Betreft: Herinrichten van gevel tot gevel van de Keizer Karellaan en 6 aangrenzende openbare pleinen (08/PFU/1943525)

Brussel, 6 december 2024

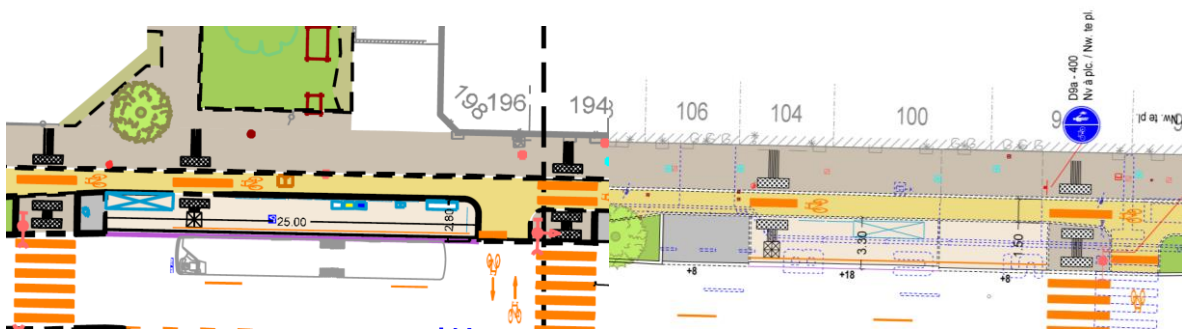
Op verschillende plekken zien we een versmalling van het fietspad. Dit is het geval achter de bushalte Pompoel en ter hoogte van huisnummer 100. De breedte van het fietspad is in beide gevallen inferieur aan het minimum van 2 meter terwijl er ter hoogte van het voetpad ruimschoots voldoende plaats is. We vragen hier om de versmallingen weg te werken.

Scheiding met rijbaan

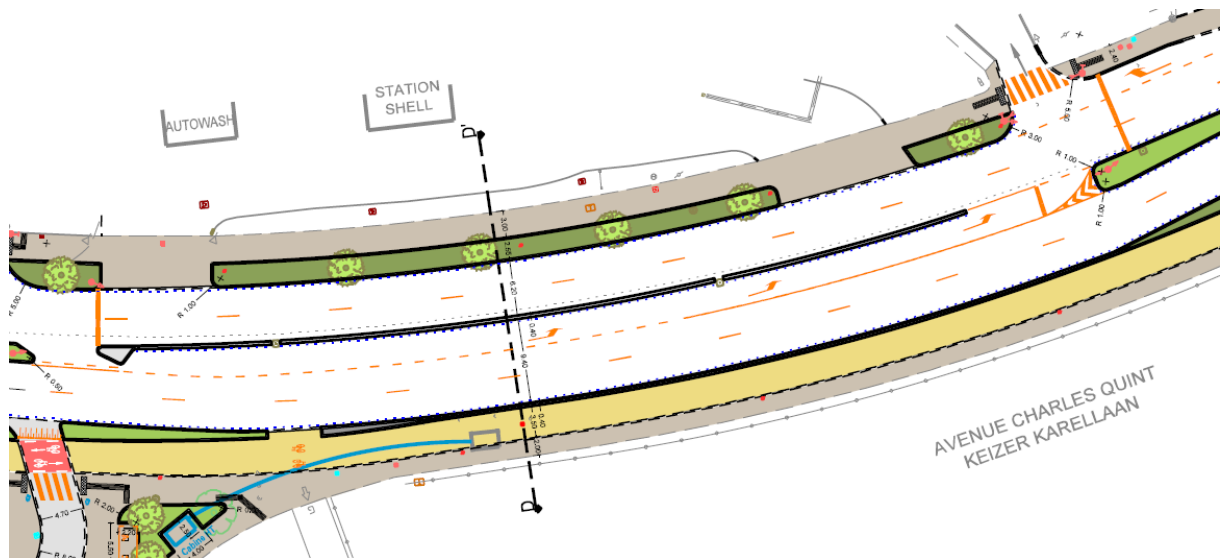
Ruimte ontwerpen voor fietscomfort en veiligheid betekent eveneens dat de bufferzone tussen rijbaan en het fietspad voldoende breed is. Hier wordt stadinwaarts na Klissenlaan/Bardanes ter hoogte van Zavelenberg absoluut niet aan voldaan. De rijweg heeft hier drie rijvakken, de bufferzone bedraagt hier plots slechts 0,4 meter. Dit terwijl de richtlijnen duidelijk stellen dat 0,5 meter het minimum is. We vragen uitdrukkelijk om de bufferzone te vergroten, dat kan door bijvoorbeeld de breedte van de rijvakken te beperken.

Wachtzones voor fietsers

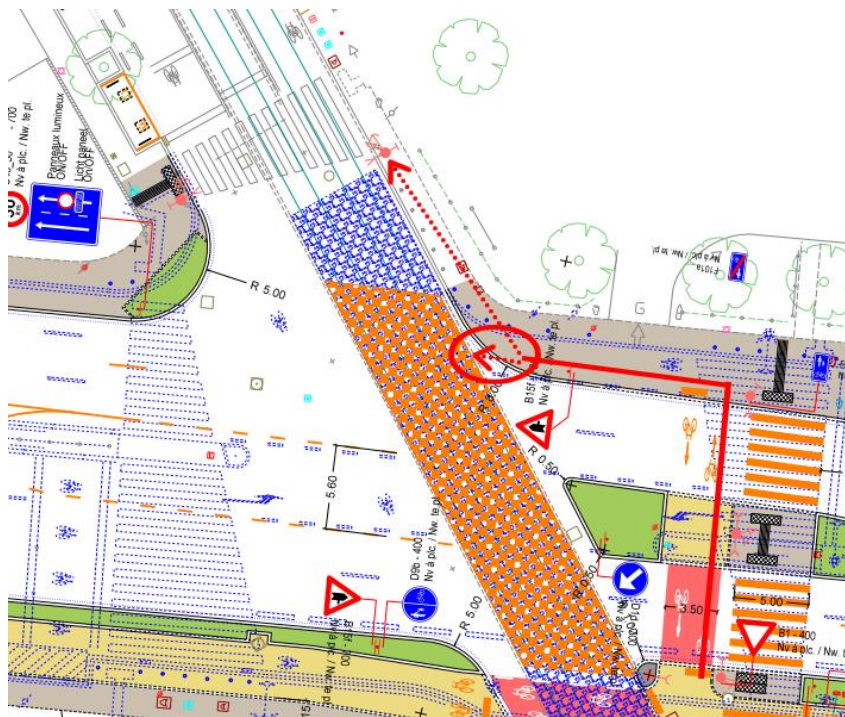
Aan de verschillende kruispunten valt het op dat de wachtzones voor fietsers erg klein gedimensioneerd zijn. Immers, een klassieke fiets is 180 cm lang, een longtail/cargofiets langer dan 200 cm en een fiets met fietskar kan tot 300 cm gaan. Hieronder enkele voorbeelden, respectievelijk ten hoogte van de Zelikse Steenweg N9, Gentsesteenweg en Beeckmans. We vragen om via markeringen te voorkomen dat fietsers elkaar blokkeren. Dat kan via aanduiding van waar fietsers niet mogen blijven stilstaan en door consequent een tweede stopstreep te trekken.

Kruispunt Dendermonde - Margaretha Van Oostenrijk

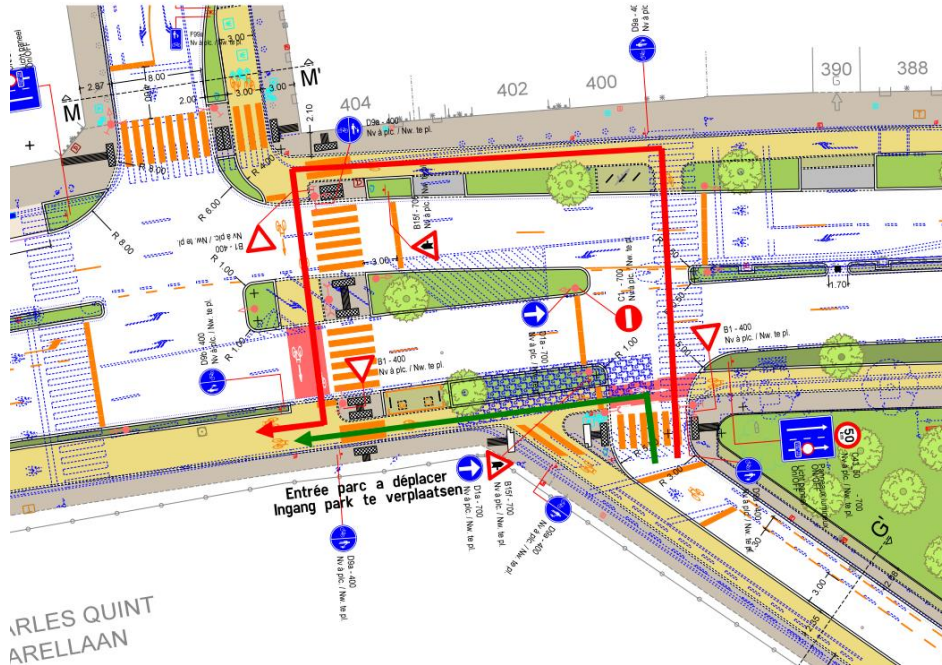
- Tweerichtingsfietspad Keizer Karellaan verlengen tot aan de Dendermondestraat. Problematischer is het als een fietser komende uit de Dendermondestraat linksaf wil fietsen langs de Keizer Karellaan. Als hij dat correct wil doen (route aangeduid met een rode pijl hieronder) moet hij een omweg maken met bijkomende wachttijden aan een rood licht. We vragen uitdrukkelijk om het tweerichtingsfietspad tot aan de Dendermondestraat te verlengen zodat de fietser correct deze route kan afleggen (route aangeduid met een groene pijl hieronder). Zo kan hij tevens de tweerichtingsoversteek over de Keizer Karellaan bereiken.

Ganshoren - Villegas

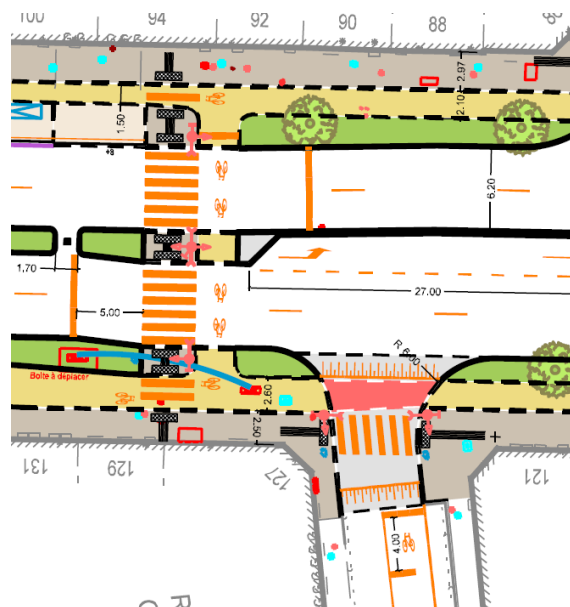
Een andere belangrijke overstek voor fietsers is de Ganshorenstraat – Villegas. Uit de evaluatie van de Fietsersbond (2023) blijkt eveneens dat dit de aangewezen route is voor deze tak van de GFR 11. Fietsers kunnen hier wel gebruikmaken van het tweerichtingsfietspad en een door lichten geregelde overstek verderop. Maar de overstek is geen overstek in twee richtingen.

Rondpunt Landsroem/ Gloires nationales

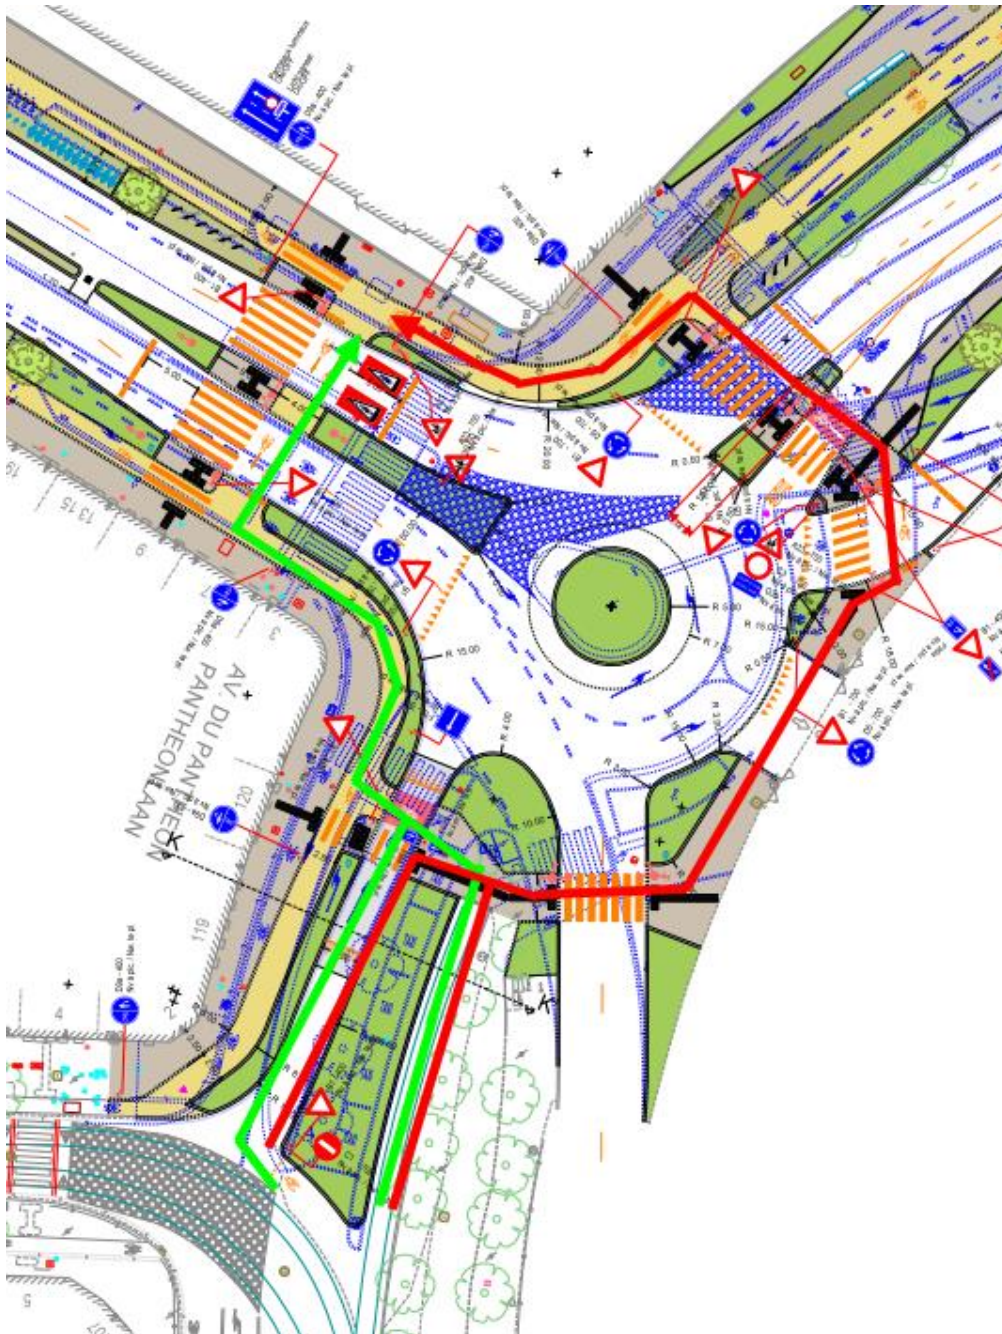
Het rondpunt aan het uiteinde van de Keizer Karellaan is voor fietsers een problematisch punt in de herinrichting. De GRACQ en Fietsersbond vragen dat fietsers de mogelijkheid krijgen om in twee richtingen het rond punt rond te fietsen.

Het ontwerp dat vandaag voorligt is in het bijzonder problematisch voor fietsers die vanuit de Pantheonlaan het fietspad in de Keizer Karellaan wensen te vervoegen. Ze worden verplicht om in tegenwijzerzin vijf oversteken te doen, waaronder de toegang tot de drukke Annie Cordy tunnel (zie hieronder aangeduid in het rood). Het is logischer dat een fietser in wijzerzin mee kan draaien (zie hieronder aangeduid in het groen) en zo sneller en vooral veiliger zijn weg kan voortzetten.

Scheiding tussen voetgangers en fietsers

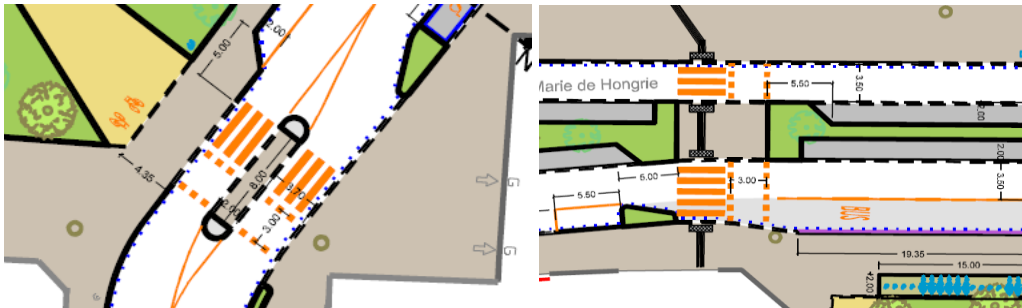
Het is de bedoeling dat de fietspaden op hetzelfde niveau worden aangelegd als het trottoir, zonder fysieke scheiding. Om de twee modi beter van elkaar te scheiden en conflicten te vermijden, stellen we voor om een klein niveauverschil aan te brengen. Het Gewest doet dit reeds in tal van herinrichtingsprojecten (bijvoorbeeld de Belliardstraat tussen Jean Rey en het Jubelpark).

Foutieve plaatsing haaiantanden

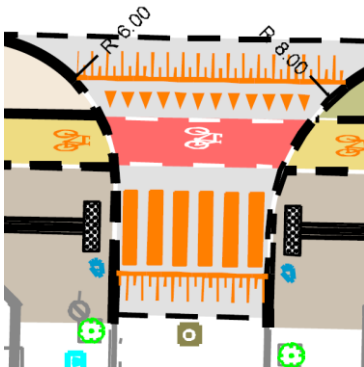
Haaientanden achter een gemarkeerde fietspad. Dit is geval op de Laurent Heirbautstraat en de Boerderijstraat. Het kan toch niet de bedoeling zijn dat auto's stilstaan op het fietspad? De haaiantanden zijn in deze niet nodig en kunnen weg.

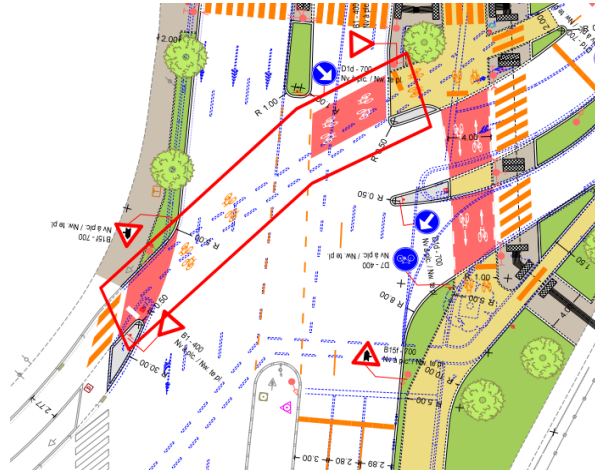
De Zelikseteenweg - Fietsers moeten beter geleid worden zodat ze weten welke route ze moeten volgen bij het oversteken van de Keizer Karellaan.

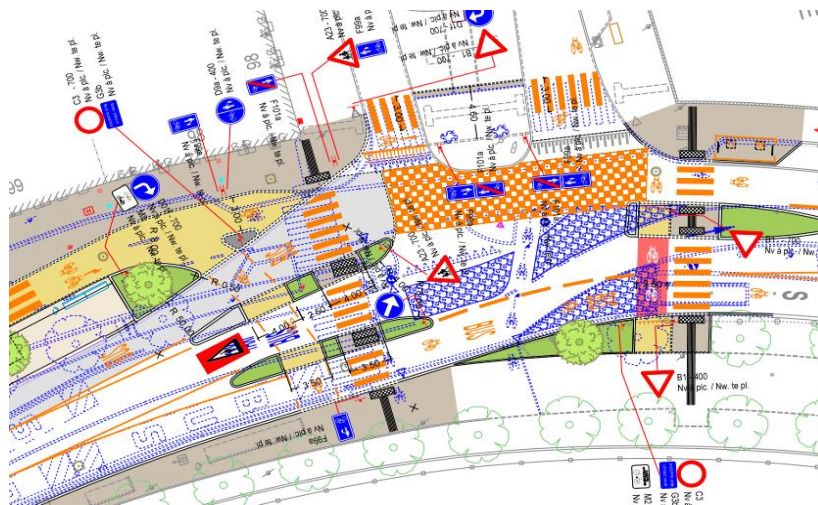
Tot slot zien we ook foutieve verkeersborden opduiken. Zo is er ter hoogte van de Van Overbekelaan de verplichting om rechtsaf te slaan terwijl het voor fietsers ook mogelijk is om via het gedeeld voetpad de Van Overbekelaan te vervoegen.
